# Assemblée publique de consultation

1535, boulevard De Maisonneuve Ouest

PPCMOI – 3001508758

Le 22 mai 2019

### ÉLÉMENTS DÉROGATOIRES - MARGES LATÉRALES ET ARRIÈRE

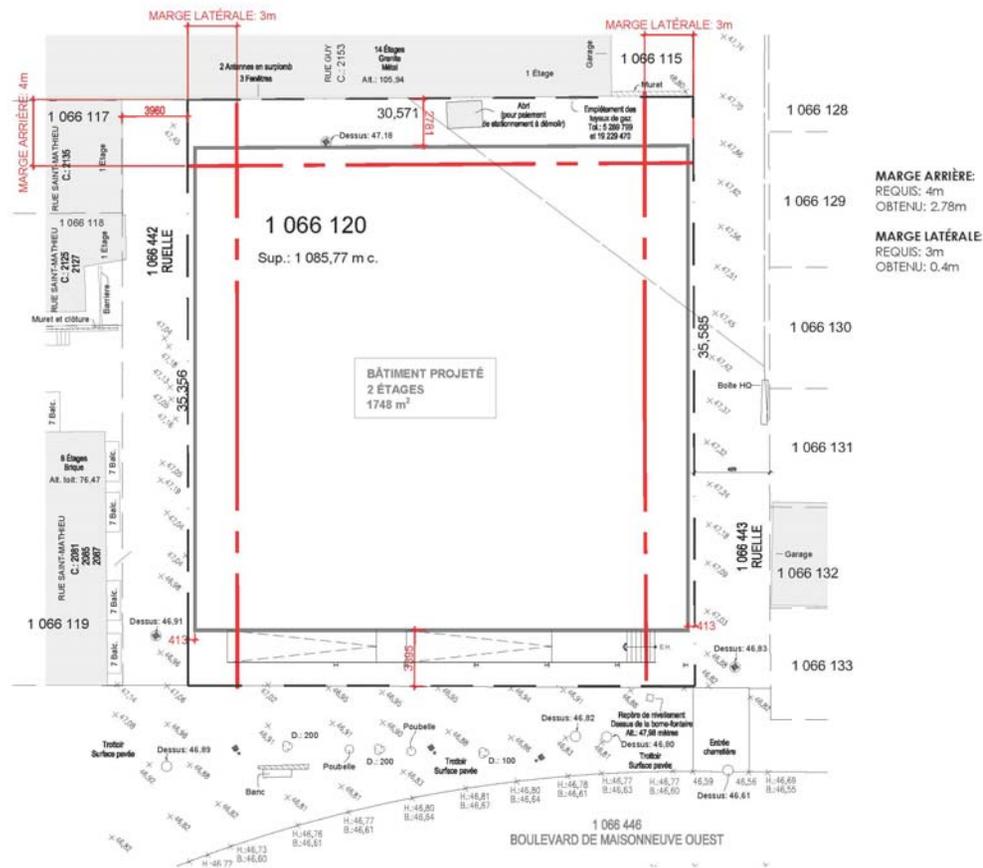
- Selon l'article **56**, le bâtiment doit être contigu alors qu'un mode d'implantation isolé est prévue;
  - Selon les articles **81** et **82**, un mur latéral doit être à 0 ou 3 m minimum de la limite latérale du terrain alors que la marge latérale varie entre 2,39 m et 2,69 m;

- Selon l'article **85**, le mur arrière doit être implanté à 4 m minimum de la limite arrière du lot alors qu'une marge arrière de 2,78 m est prévue;

### ÉLÉVATIONS

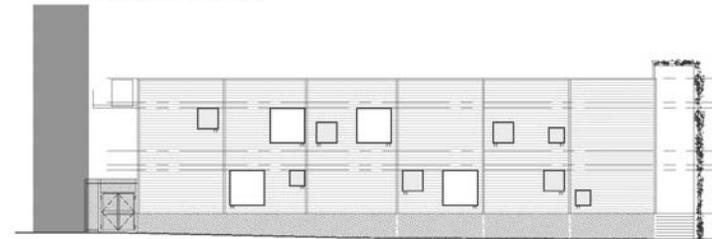
- Selon l'article **381**, un équipement mécanique doit être à une distance minimale de 3 m par rapport à toute limite de terrain alors que le projet prévoit l'installation d'équipements mécaniques à 1,16 m de la limite;

### AMÉNAGEMENT PAYSAGER

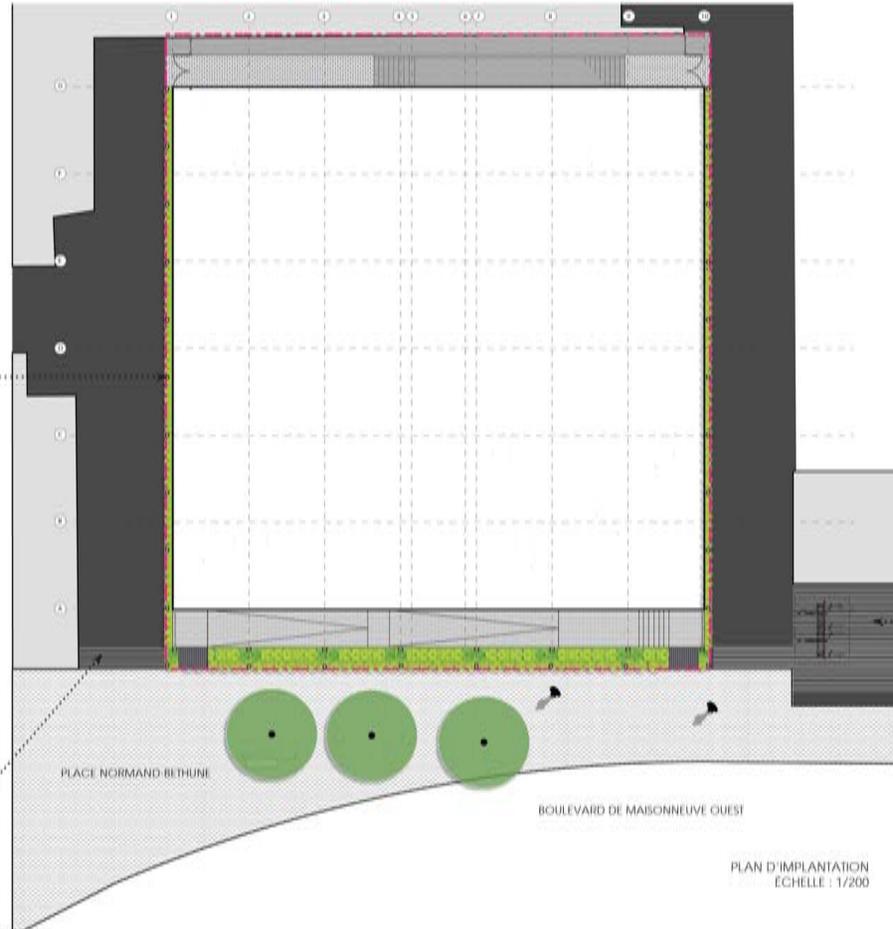
- Un aménagement paysager serait réalisé en lien avec la place Norman Bethune qui favorisera une intégration urbaine en continuité avec les aménagements existants. La présence du bâtiment, bien qu'elle soit temporaire, doit assurer une plus-value qui se traduit dans ce cas-ci par l'amélioration du paysage urbain.

- **En conséquence, la Direction de l'aménagement urbain et des services aux entreprises est d'avis qu'une suite favorable devrait être donnée à cette demande aux conditions suivantes:**
  - **Fixer un délai de 72 mois dès la prise d'effet de cette autorisation, pour la réalisation des travaux de construction, l'occupation et la démolition complète visés par la présente autorisation;**
  - **Fournir un plan d'aménagement paysager pour l'ensemble du site.**
